COMUNICAÇÃO DE NÃO-CONFORMIDADE AMBIENTAL - CNC

N°
003/2014A

| Data: | | Rodovia BR-230/PA | |
| 07/05/2014 | Trecho: Pacajá - Anapú | | |

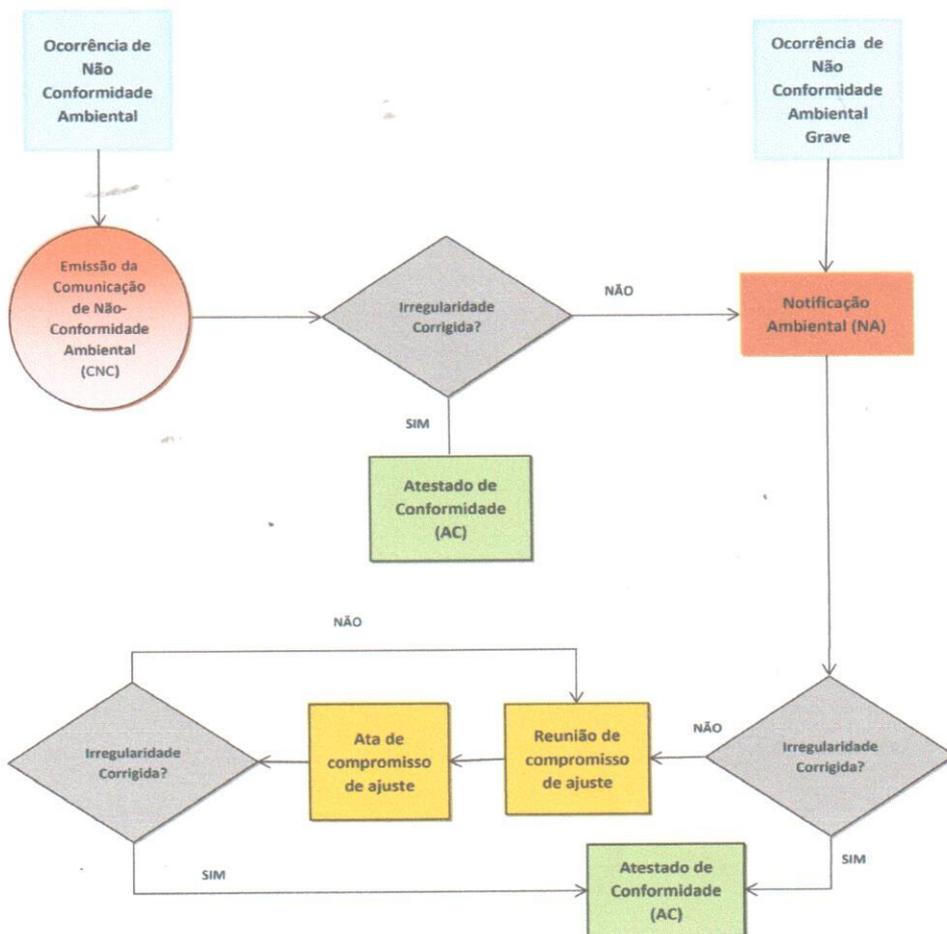
Erosão na saia de aterro

Durante vistoria realizada no dia 07/05/2014, foi constatado uma erosão na saia de aterro com carreamento de parte do material particulado para o corpo hídrico. Situação encontrada em desacordo com as normas ambientais e do DNIT: Norma DNIT-070/2006-PRO Programa Ambiental de Construção-PAC DNIT - Manual para Atividades Ambientais Rodoviárias IPR-730.

Foto 01 - Erosão na saia de aterro.

Foto 02 - Erosão na saia de aterro e parte do material carreado para o corpo hídrico.

Foto 03 - Erosão na saia de aterro.

Adotar medidas de controle relativas à contenção e estabilização do carreamento de material particulado e reconformação da saia de aterro, assim como a construção e implantação de dispositivos de drenagem para se evitar novas erosões. Após a reconformação da saia de aterro, sugere-se realizar a recuperação paisagística com hidrossemeadura. Execução integral das ações de recuperação da área levando em consideração o Programa de Recuperação de Áreas Degradadas (PRAD), Programa Ambiental de Construção - PAC, normas do DNIT (Norma DNIT-070/2006 - PRO).
